## Optyczne i techniczne zmiany rolki prowadzącej 532 0410 20

**Nr.LuK:** 532 0410 20

**INA 0033**

Fot.2: 532 0410 20 - nowa wersja

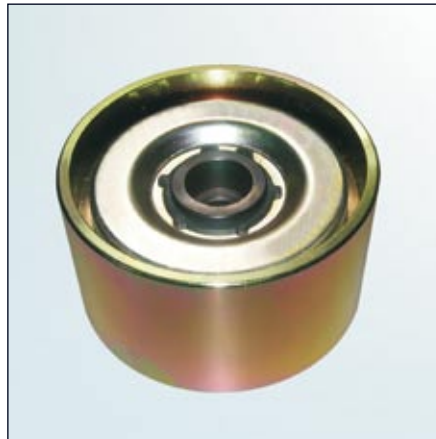
W wyniku prac mających na celu nieustanne udoskonalanie naszych produktów, stworzono nową wersję rolki prowadzącej 532 0410 20.

Pomijając różnice technologiczne przy produkcji tych rolek, nowa wersja jest lżejsza (657 gr.) od poprzedniej wersji (966 gr.).

Nowa wersja zawiera dodatkowo śrubę M10x40 (Fot.2). Zastępuje ona dotychczasową śrubę mocującą M10x35, .
